泊発電所 敷地周辺の地質・地質構造 に関するコメント回答

平成26年6月6日
北海道電力株式会社

○本日、ご説明内容

至近10力年の各月の朔望, 最高, 最低潮位(岩内港)

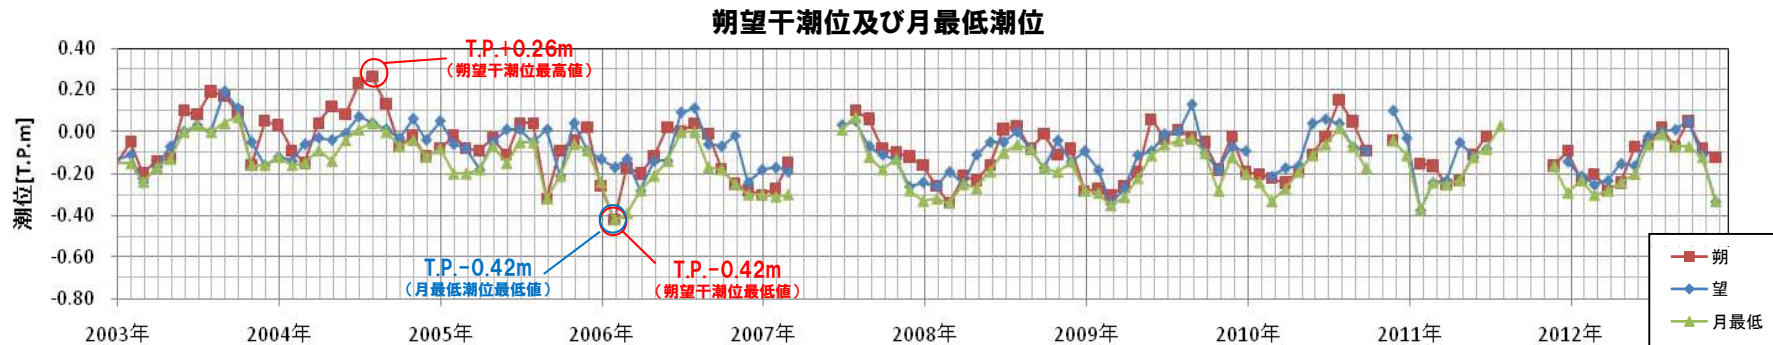
| No | 指摘事項 | 指摘時期 |
|----|-------------------------------------------------------------------------------------|--------------------|
| | 平坦面形成メカニズムを理解する上で、潮間帯の他、潮位も示すこと。 | H26年4月22日 ヒアリング |

- 岩内港における至近10ヶ年(2003年1月~2012年12月)の観測結果から
 朔望満潮位(上図の赤・青線):T.P.+0.85~T.P.+0.01m(平均値:T.P.+0.34m)
 朔望干潮位(下図の赤・青線):T.P.+0.26~T.P.-0.42m(平均値:T.P.-0.09m)
- 月最高潮位(上図の緑線):T.P.+0.96~T.P.+0.13m(平均値:T.P.+0.44m)
 月最低潮位(下図の緑線):T.P.+0.07~T.P.-0.42m(平均値:T.P.-0.16m)

内湾から外洋にむかう海岸縦断面発達の模式図(豊島,1967)

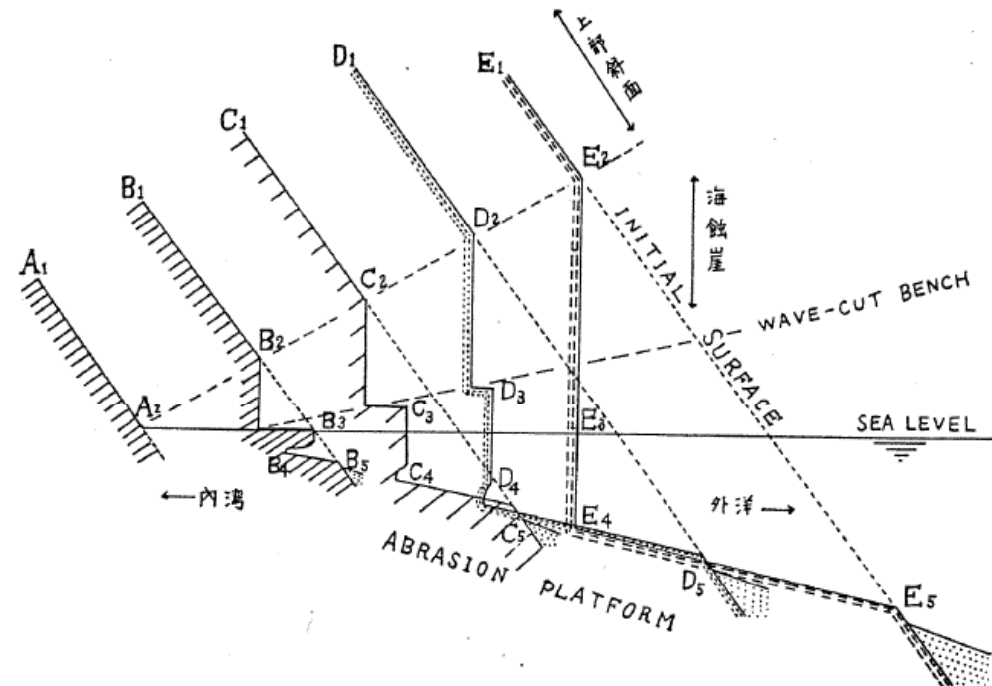
| No | 指摘事項 | 指摘時期 |
|----|-------------------------------------------------------------------------------------|--------------------|
| 2 | 資料で引用している豊島(1967)の要旨をレビューすること。 | H26年3月19日 審査会合 |

○山陰の海岸地形について考察しており、波食棚は海水に覆われた水準より上の風化作用と波の合力で形成されるとしている。

○内湾から外洋にかけて、

- ・海食崖及び波食棚の高度は次第に高くなる。
- ・海食台外縁の水深も次第に深くなる。

房総半島の段丘模式図(宍倉,2003に一部加筆)

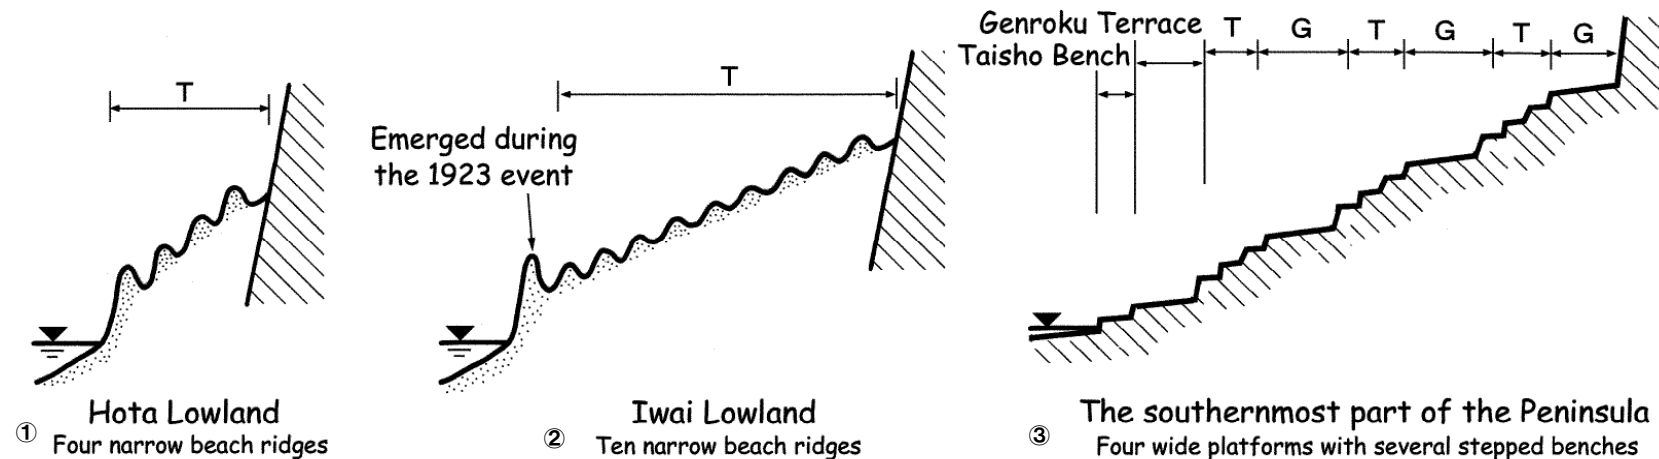
| No | 指摘事項 | 指摘時期 |
|----|-------------------------------------------------------------------------------------|--------------------|
| 3 | 潮間帯より標高が高い区間を暴風波波食棚等の特徴と対比させているが、房総半島における検討事例も参照のうえ、再度見解を説明すること。 | H26年3月19日 審査会合 |

○元禄関東地震と大正関東地震の地殻上下変動量の分布パターンが異なることを離水海岸地形の分布形態から確認することができるとし、**房総半島の段丘模式図を示している。**

- ①元禄型:沈降, 大正型:隆起
- ②元禄型:変動なし, 大正型:隆起
- ③元禄型:隆起(大), 大正型:隆起(小)

海岸地形高度の頻度分布

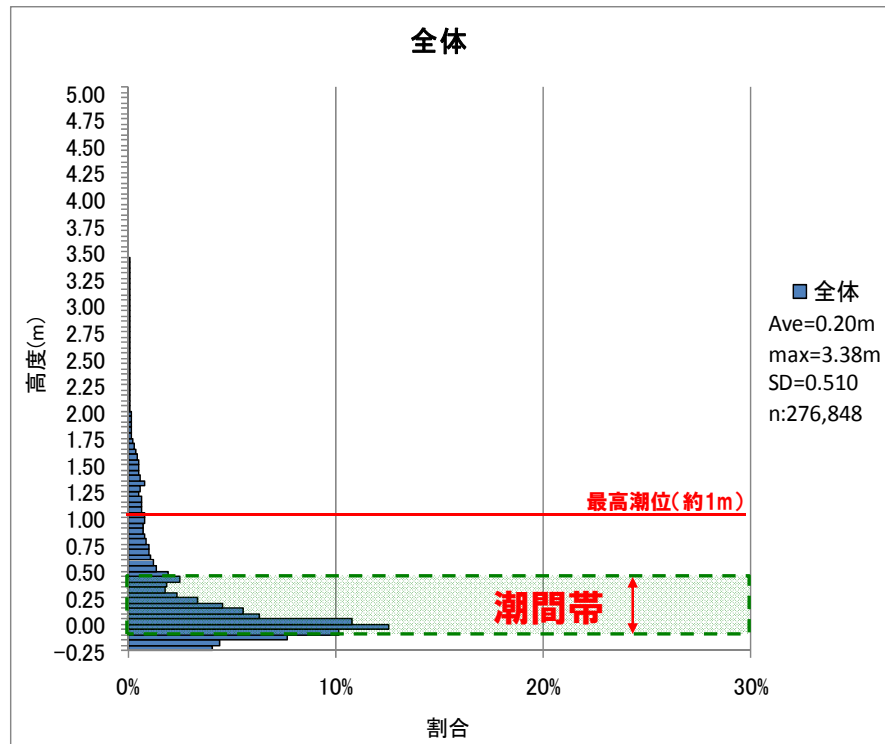
| No | 指摘事項 | 指摘時期 |
|----|-------------------------------------------------------------------------------------|--------------------|
| 1 | 敷地周辺の地質・地質構造のうち海岸の波食棚として評価している地形に関し、平均海水面よりも高い位置にある箇所は離水した地形と評価すべき。 | H26年3月10日 ヒアリング |

- 積丹半島西岸(沿岸延長約30km)の海岸地形高度分布について分析した結果、**潮間帯より標高の高い地形は全体の20%程度の頻度であることを確認した。**
- 以降、潮間帯より標高の高い地形が分布する範囲の特徴について取りまとめた。

陸域と海域の地質構造の連続性

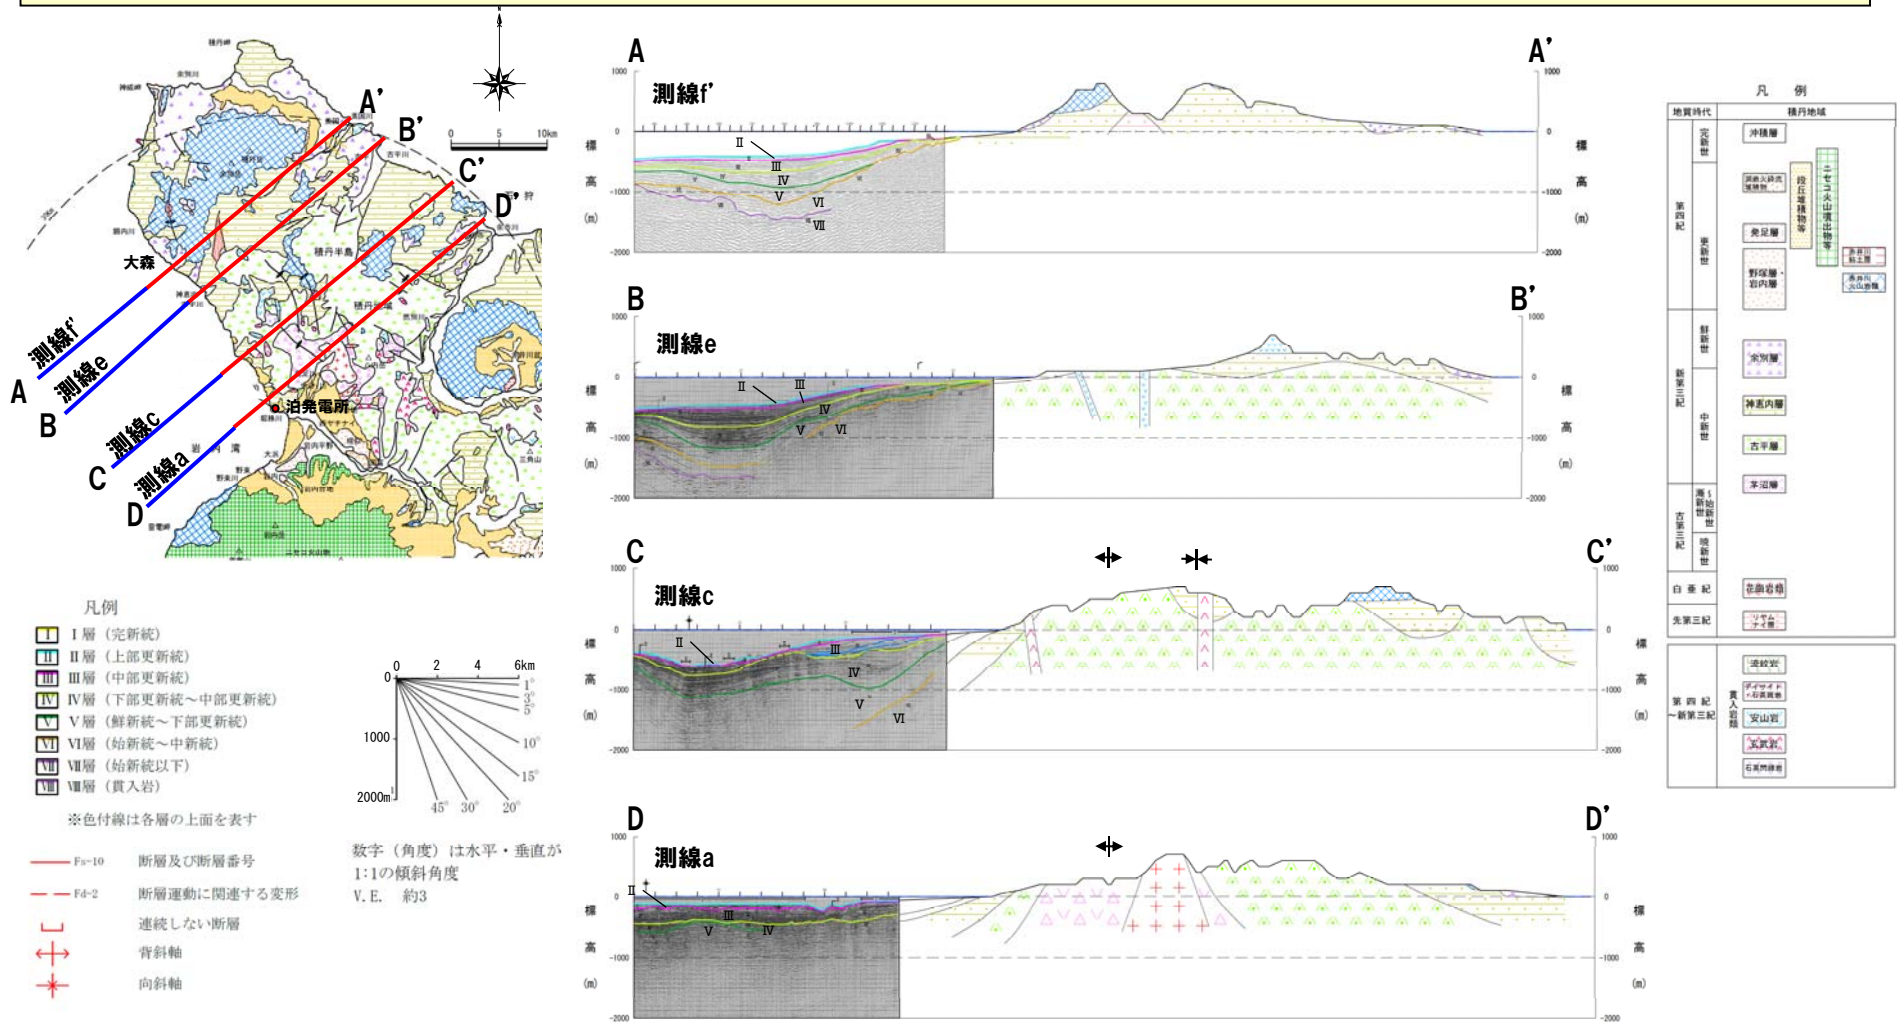
| No | 指摘事項 | 指摘時期 |
|----|-------------------------------------------------------------------------------------|--------------------|
| 5 | 積丹半島西岸の沿岸部の陸域・海域の境界付近の地質構造に関する見解を説明すること。 | H26年3月19日 審査会合 |

- 陸域と海域の地質構造の連続性を検討するため、敷地に比較的近い音波探査測線(a, c, e, f')と連続する積丹半島横断方向について、地質断面図を作成した。
- 陸域での海側への同斜構造は海域に連続するが、積丹半島西岸の沿岸部には、海岸地形を隆起させるような短波長かつ東傾斜の活構造は認められない。
